Unterlage zum Feststellungsentwurf 1.Planänderung
A26-Ost
AK HH-Süderelbe (A7) bis AD/AS HH-Stillhorn (A1)
VKE 7051: AK HH-Süderelbe (A7) - AS HH-Hafen Süd

380-kV-Freileitung Hamburg Süd - Moorburg M1/M2
110-kV-Freileitung Hamburg Süd - Moorburg 90/91

Titel: Lageplan Montageflächen/Seilzugflächen
M 480 - M 481

Unterlage: 16.3a Blatt: Index A Maßstab: 1:1000

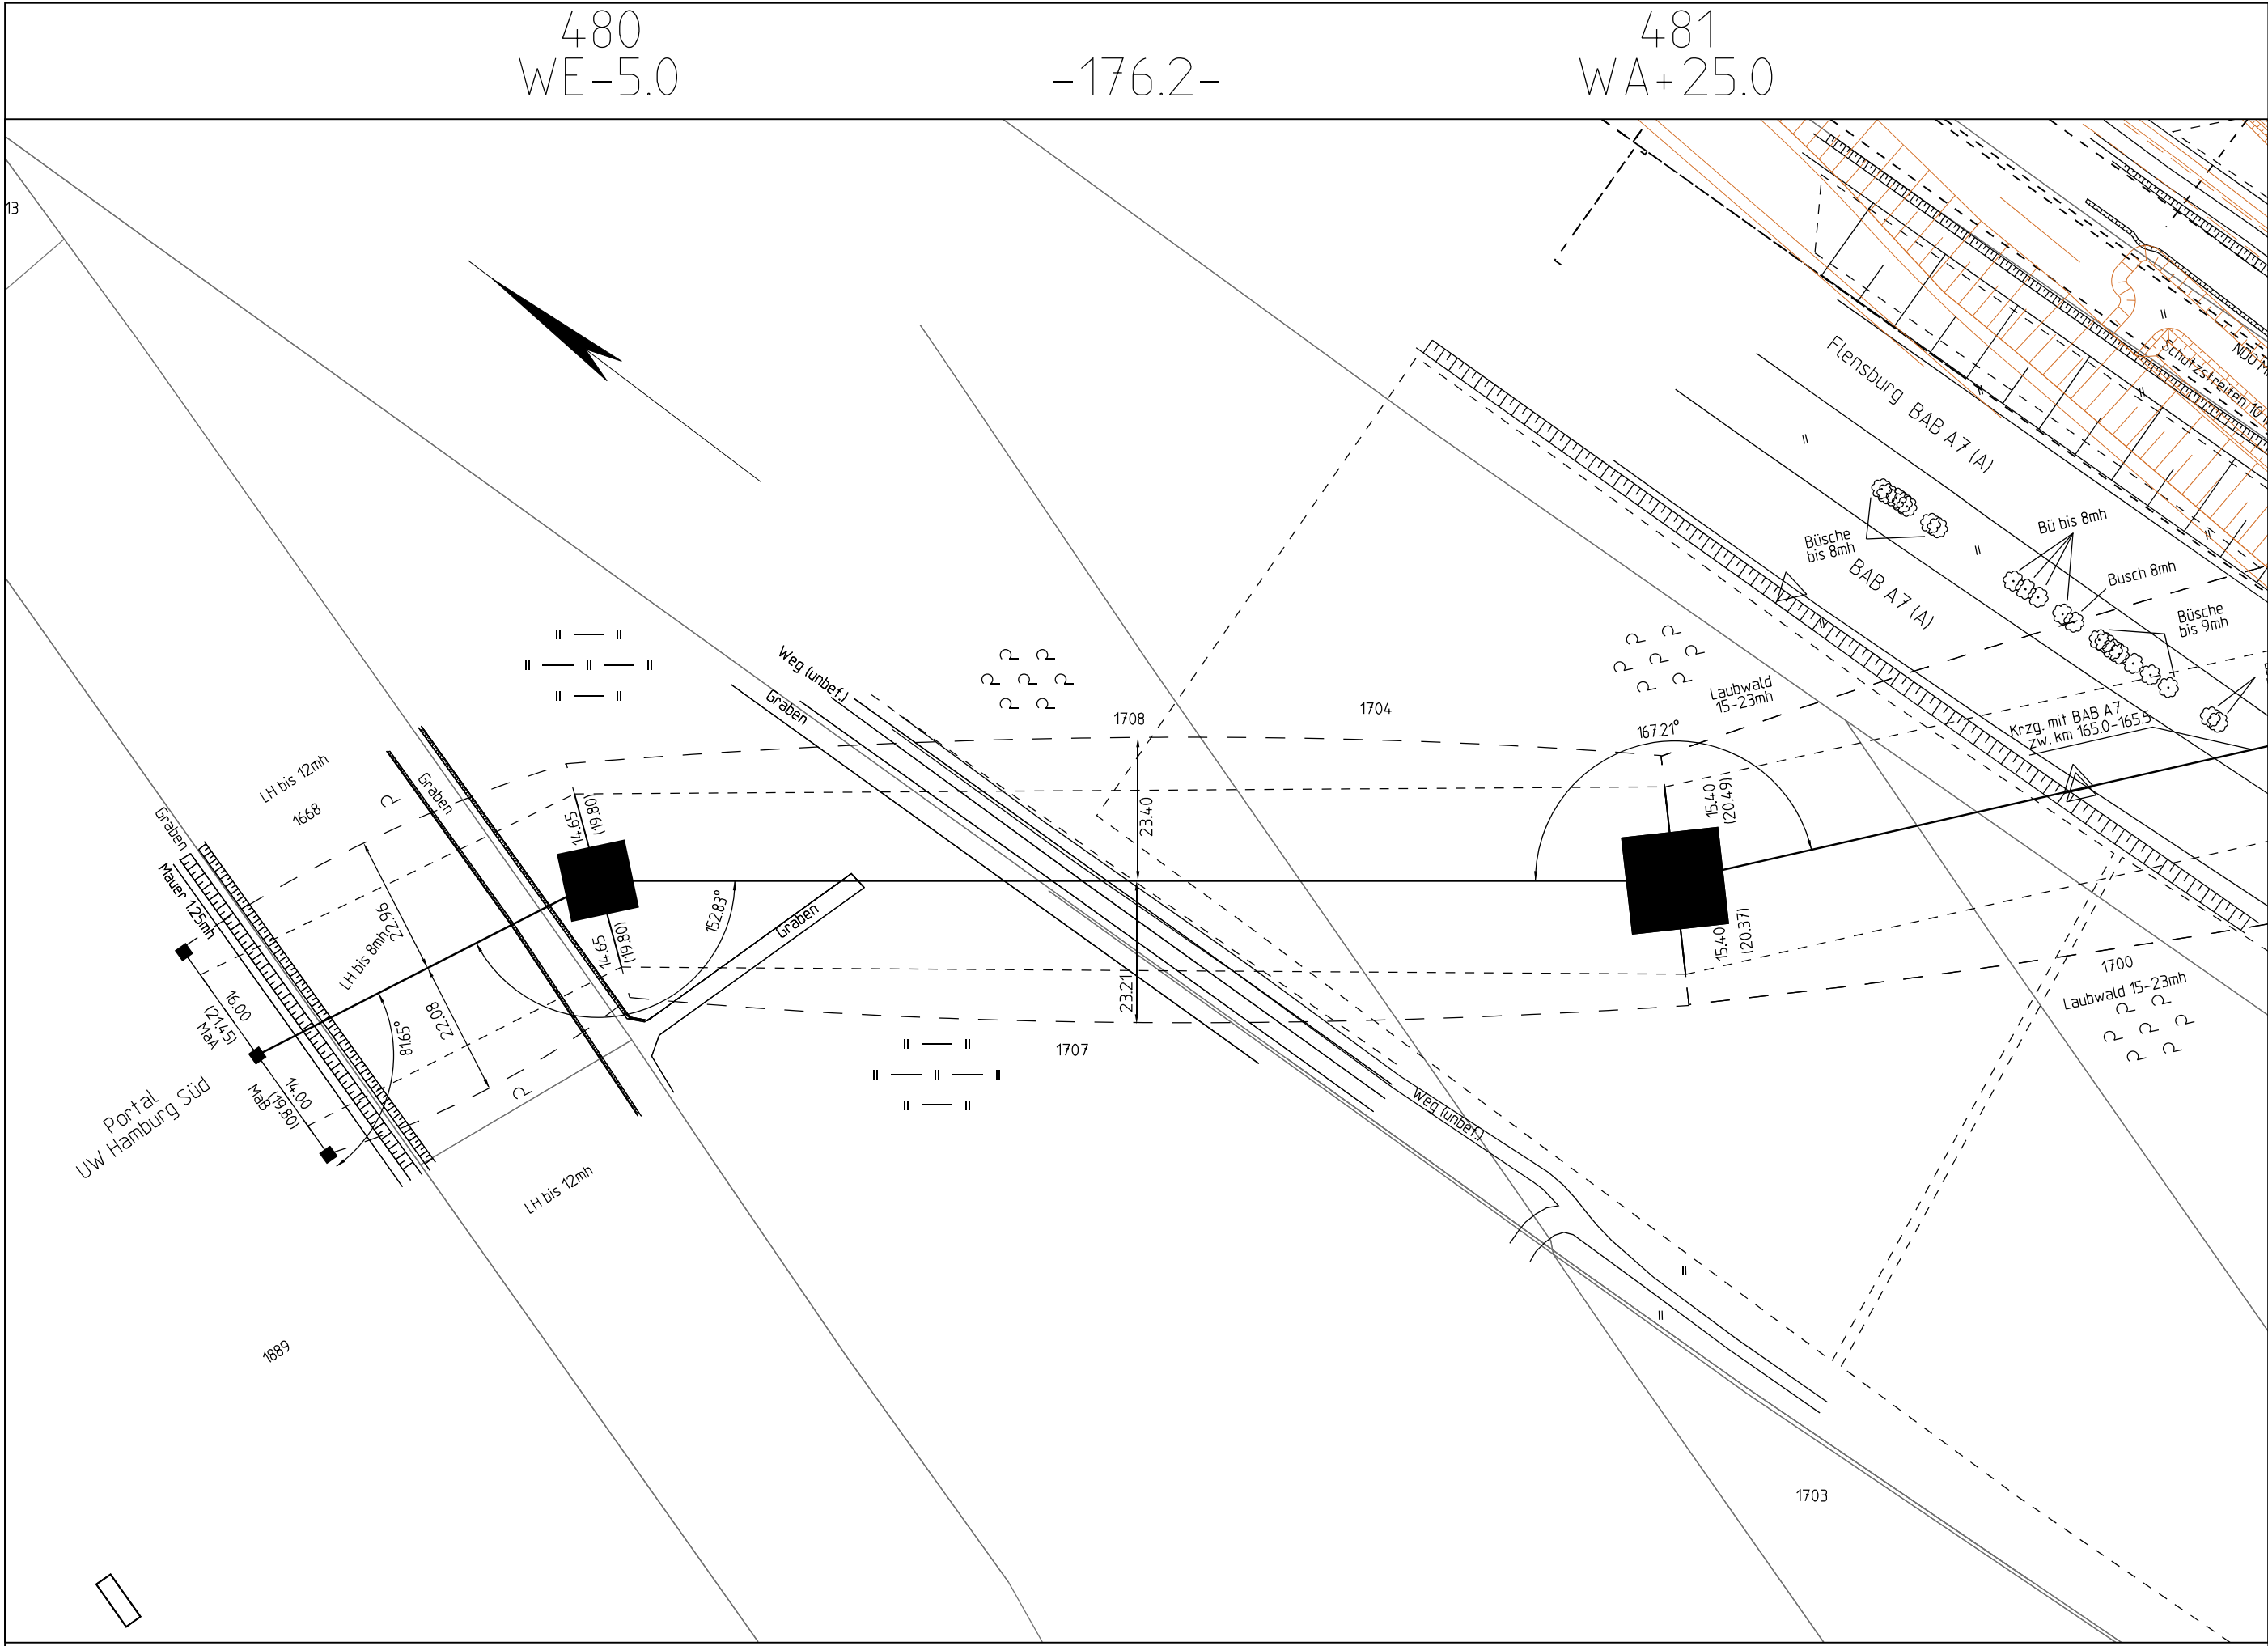
Nr.	Änderung	Datum	Name
1.	Änderung der farblichen Darstellung der A26 und der Planung Dritter	17.06.2021	SPIE/Alcalá
2.	Entfall Arbeitsflächen	17.06.2021	SPIE/Alcalá
